工程指示 / 要求簡箋 ENGINEER INSTRUCTIONS(E.I.)

工程指示編號:	EI- 5076 B	修改版本:	B
	HK- 1563		
工程編號:	J 856	工程名稱:	天榮站
收件人:	生統/王良	發件人:	Lai Sik Hung
工程項目:	佛沙窗保護方案 (新鴻基標準) (修訂B:修改留地呎吋)	日期:	13/09/2022

內容: 請依附件的佛沙窗保護方案(新鴻基標準)進行保護
(修訂B:修改留地呎吋)

J-856 天荣站预制窗包装保护示意-3

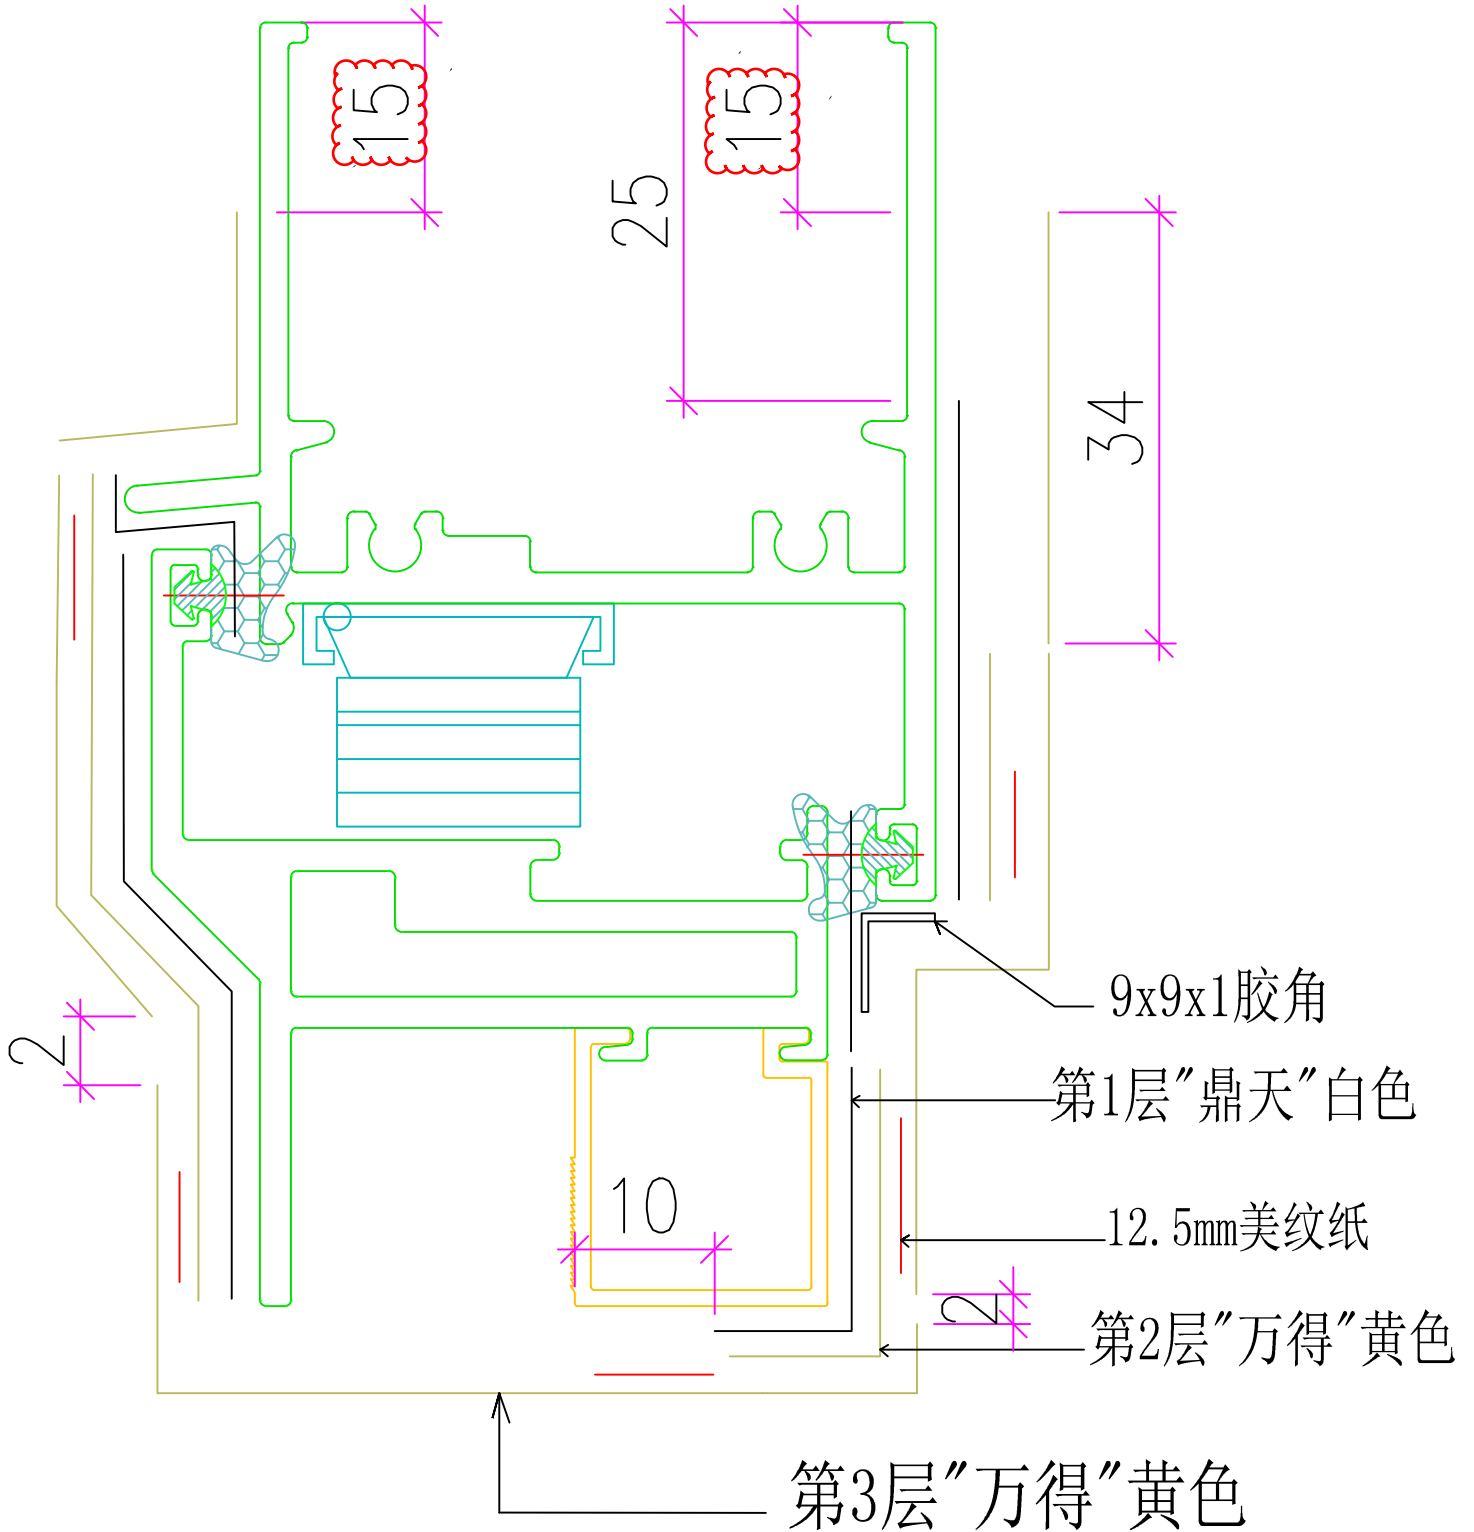
$\frac{1}{DT71}$ | $\frac{1}{DT71a}$ | $\frac{1}{DT72}$ 生顶横

J-856 天荣站预制窗包装保护示意-4

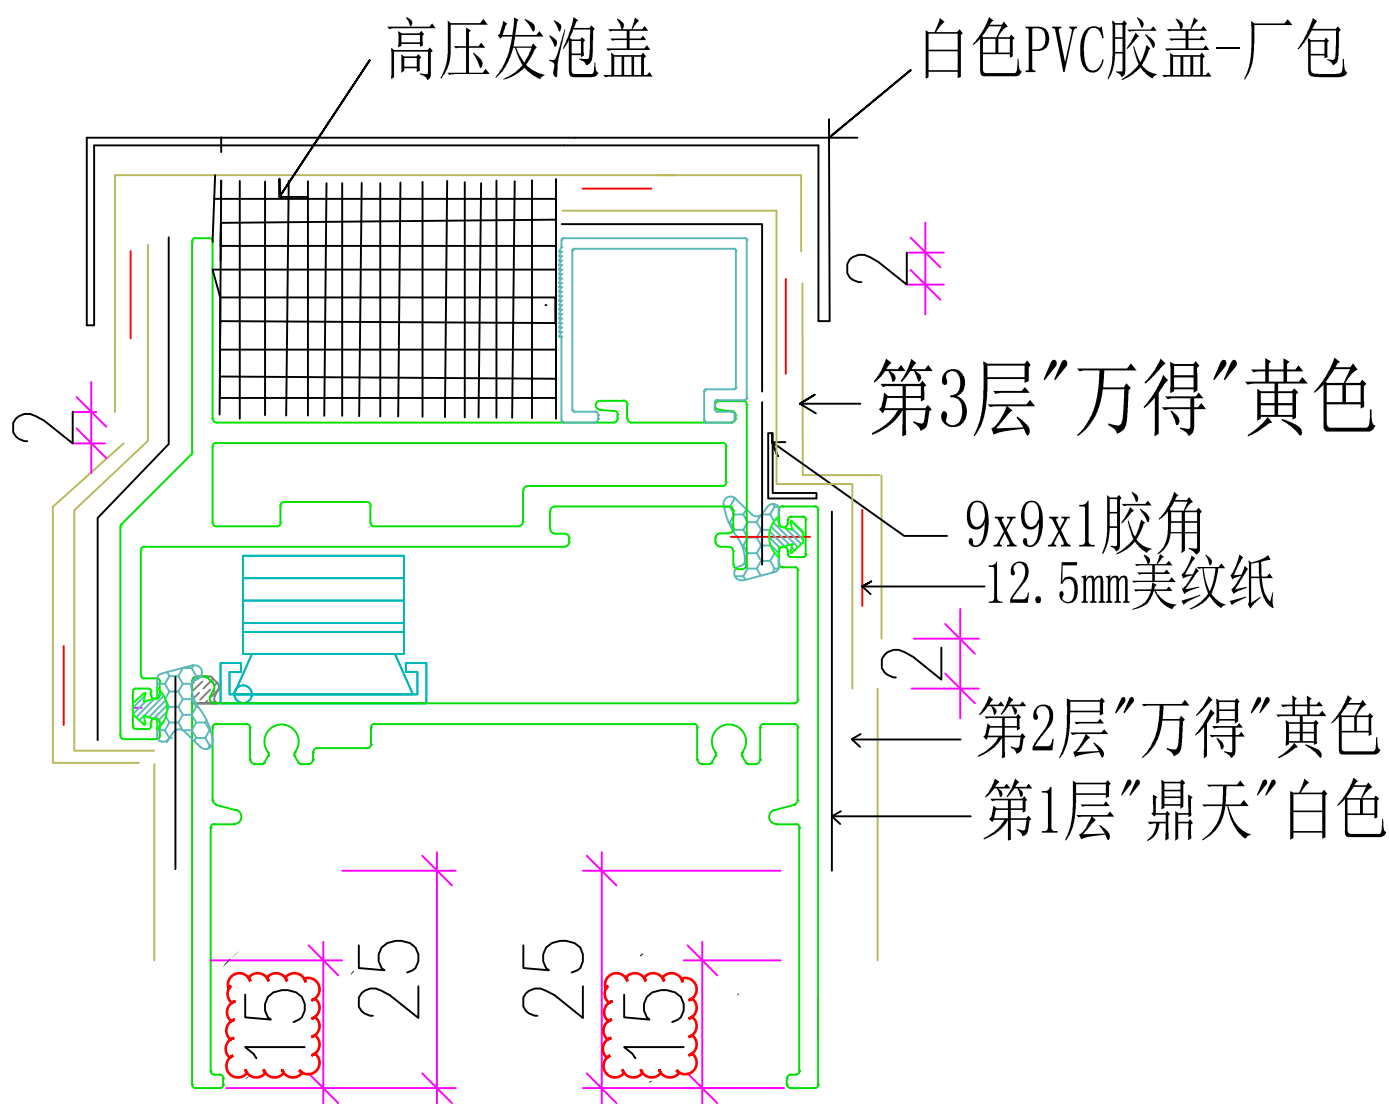
$\frac{2、3}{DT71}$ | $\frac{2}{DT71a}$ 生底横

J-856 天荣站预制窗包装保护示意-5

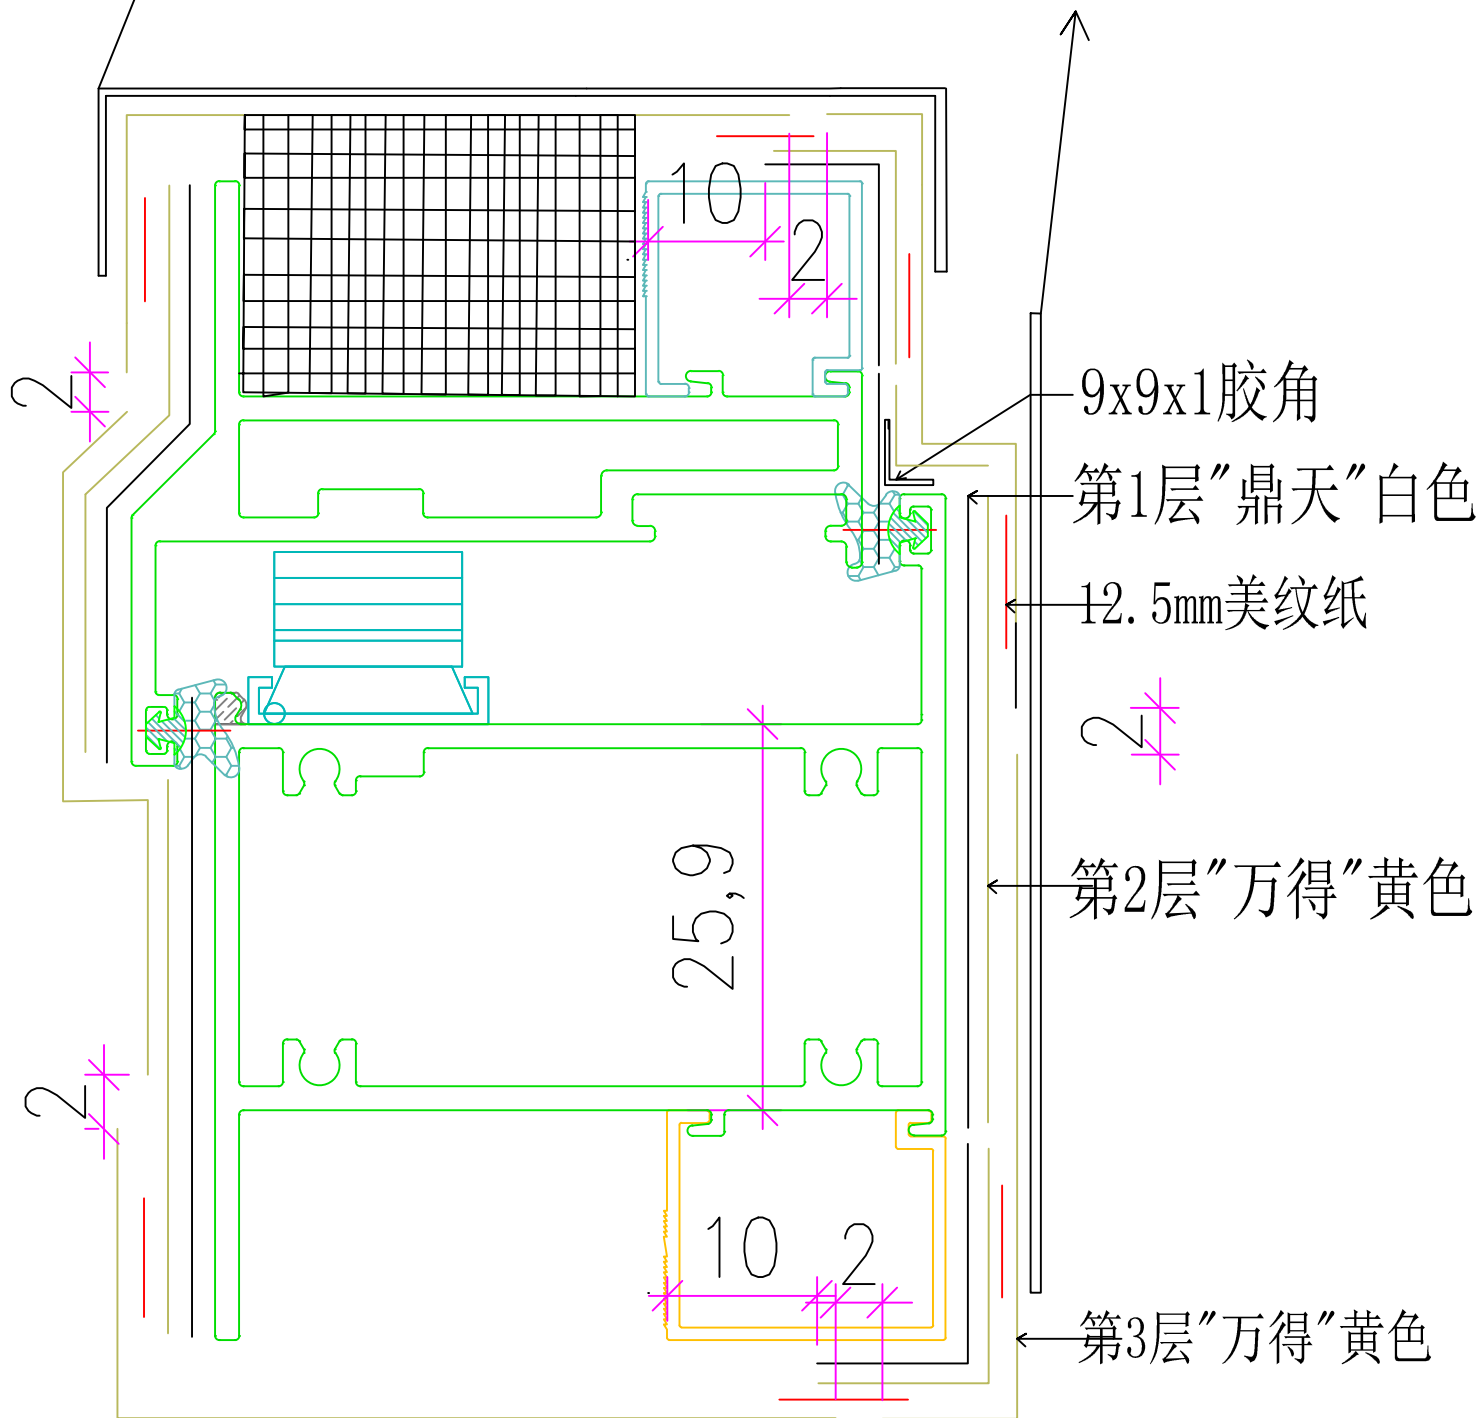
$\frac{2}{DT72}$ 上生下梗中横

- 1、上生下梗中横位通长包白色PVC胶盖--厂包装
- 2、中横室内正面通长贴“瓦坑板”防预制场踩踏--厂包装

J-856 天荣站预制窗包装保护示意-6

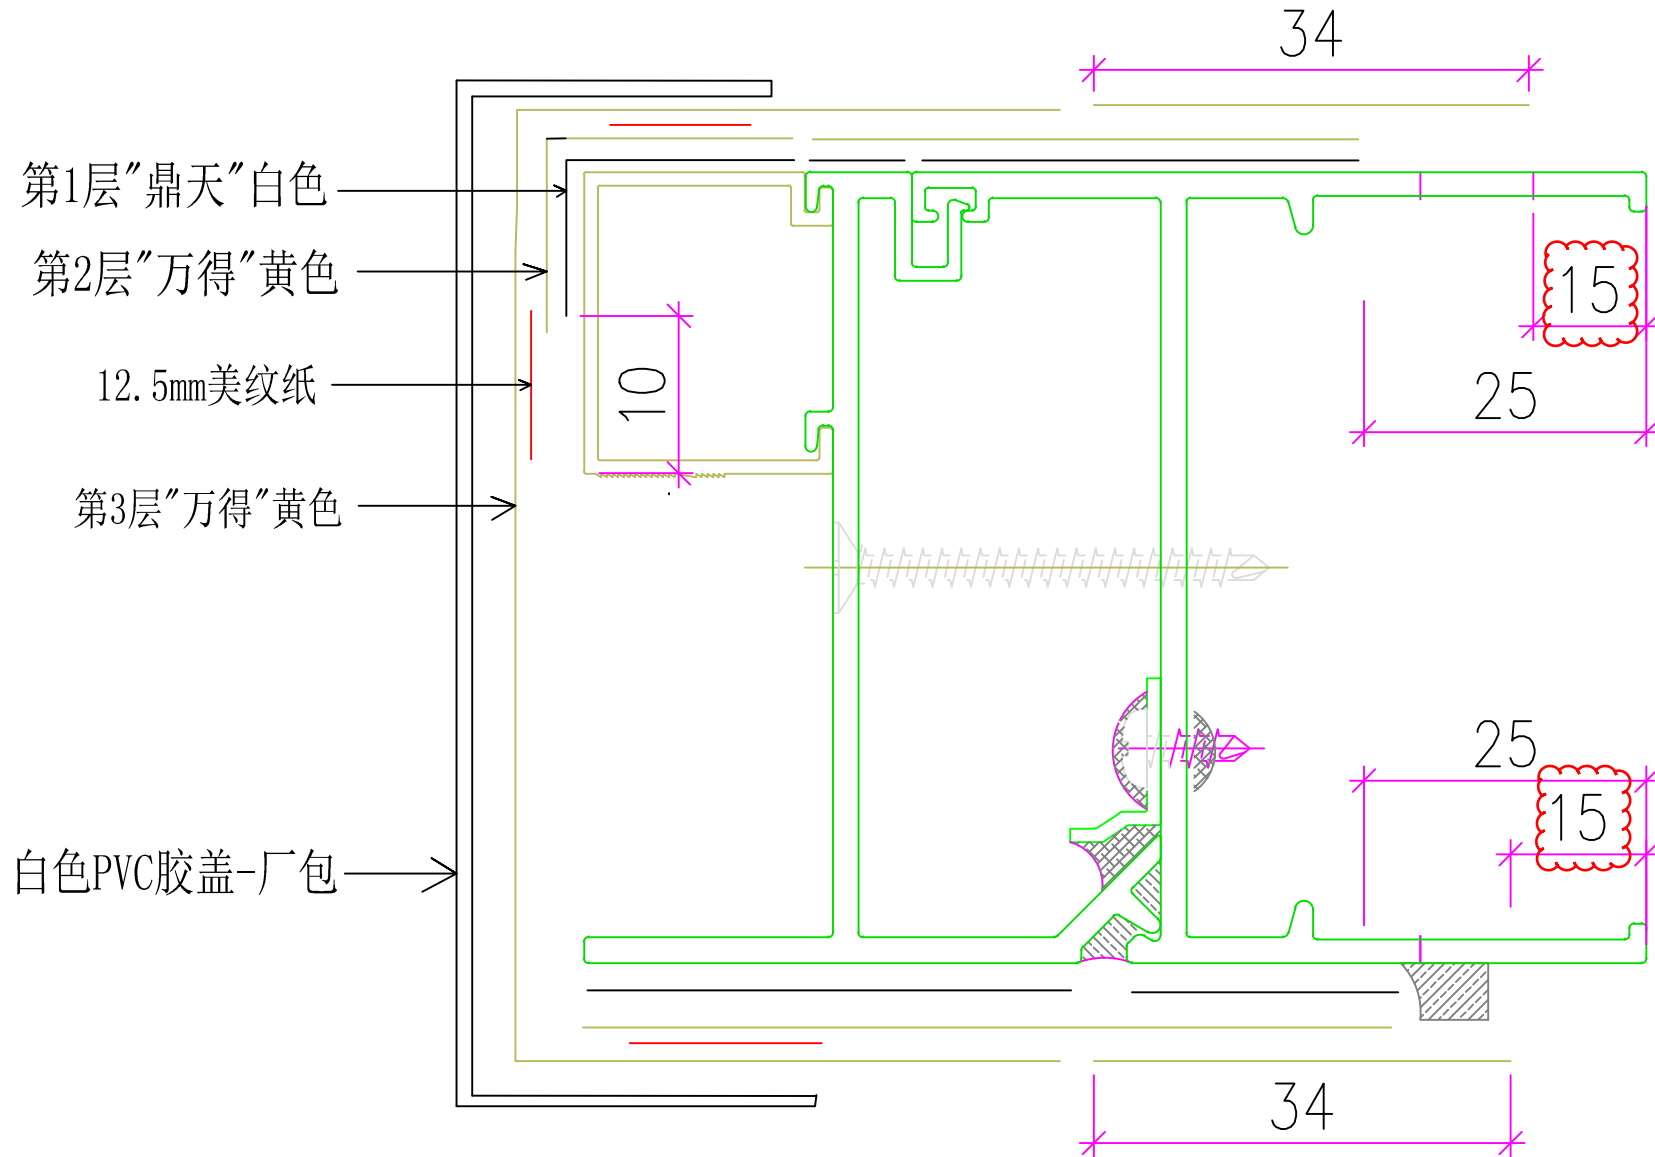
$\frac{4}{DT61}$ | $\frac{2}{DT62}$ 梗边企

J-856 天荣站预制窗包装保护示意-7

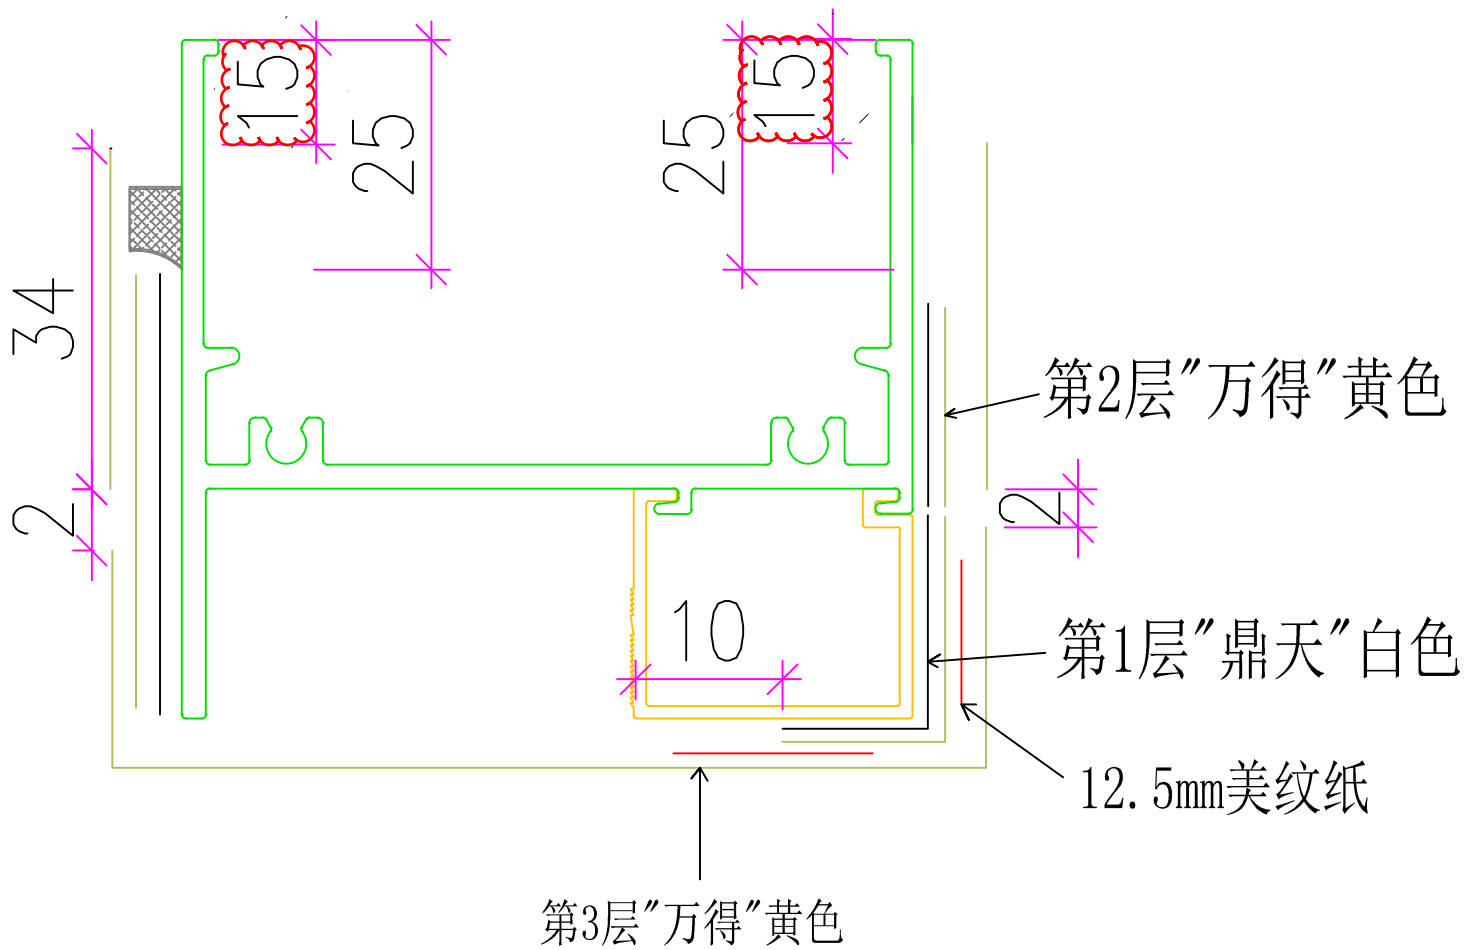
$\frac{2}{DT72}$ 梗顶

J-856 天荣站预制窗包装保护示意-8

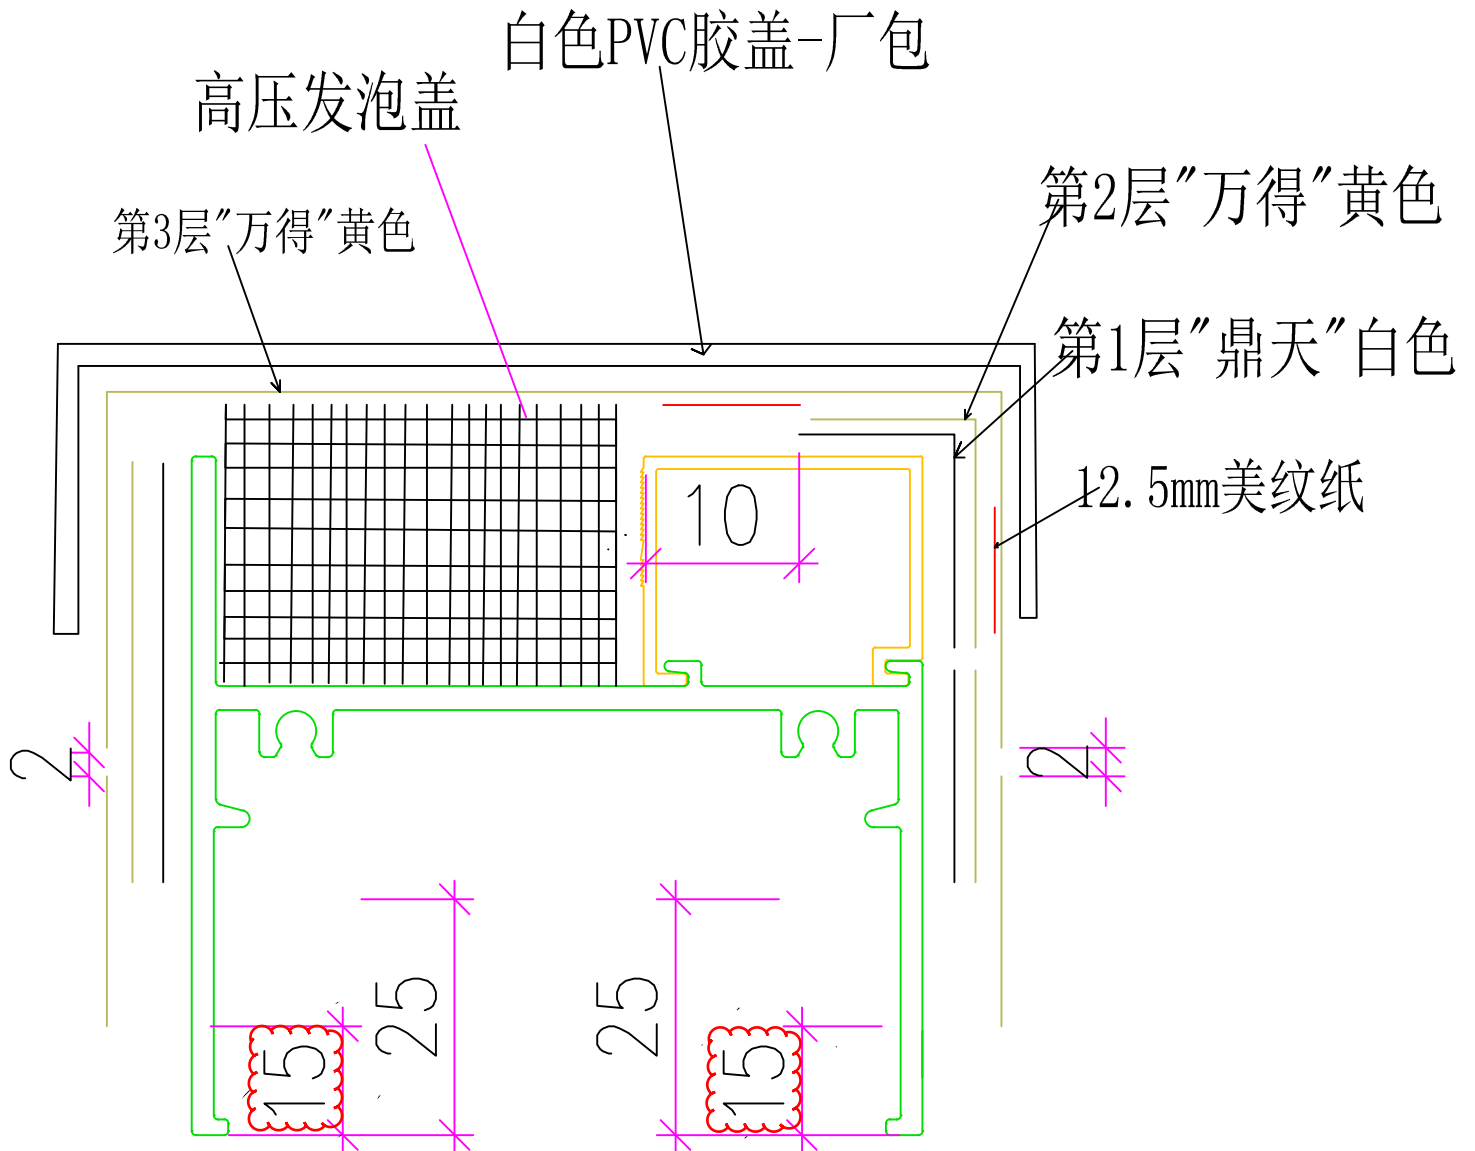
$\frac{4}{DT72}$ 梗底
